### PYTANIA I ODPOWIEDZI NR 5

**Dotyczy: postępowania nr 239/2021/TP/DZP o udzielenie zamówienia publicznego prowadzonego w trybie podstawowym pn.: Przebudowa budynku Domu Studenta nr 10 przy ul. Kanafojskiego 10 Uniwersytetu Warmińsko-Mazurskiego w Olsztynie.**

**Pytanie nr 203:**

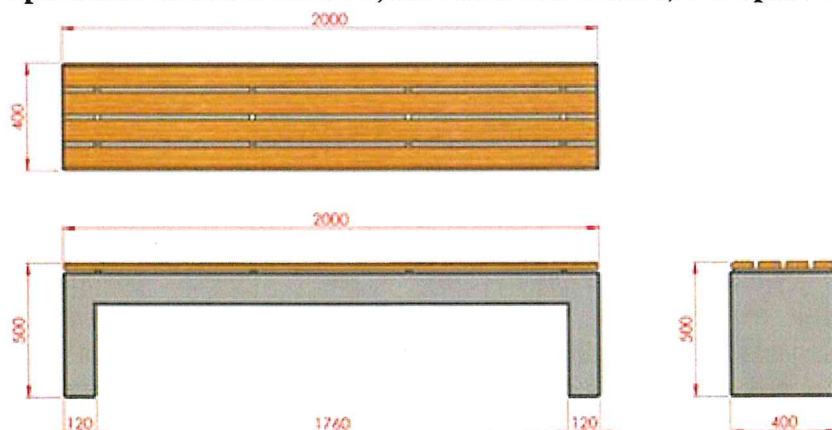
Prosimy o informację, czy lustra w łazienkach muszą mieć oświetlenie LED? Jeśli tak to czy oświetlenie ma być skierowane na ścianę, czy doświetlać lustro? Czy inwestor dopuszcza lustra bez oświetlenia? Prośba o wymiary luster.

**Odpowiedź: oświetlenie LED doświetlające lustro, 50x70 cm.**

**Pytanie nr 206:**

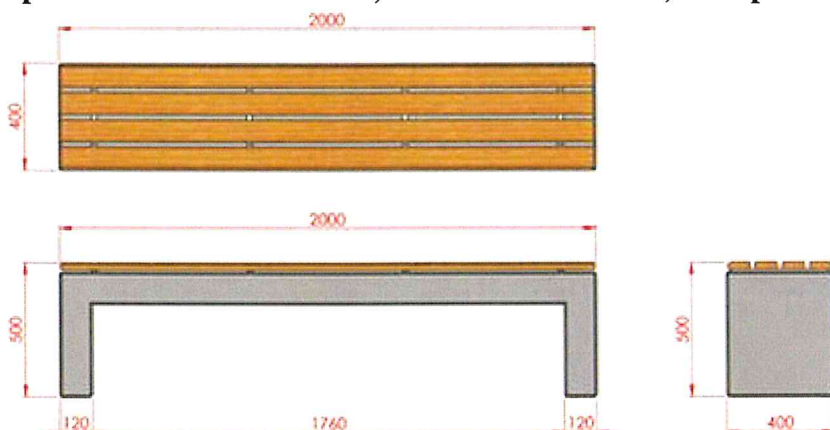
Jaki jest wymiar w świetle ościeżnicy klapy dymowej?
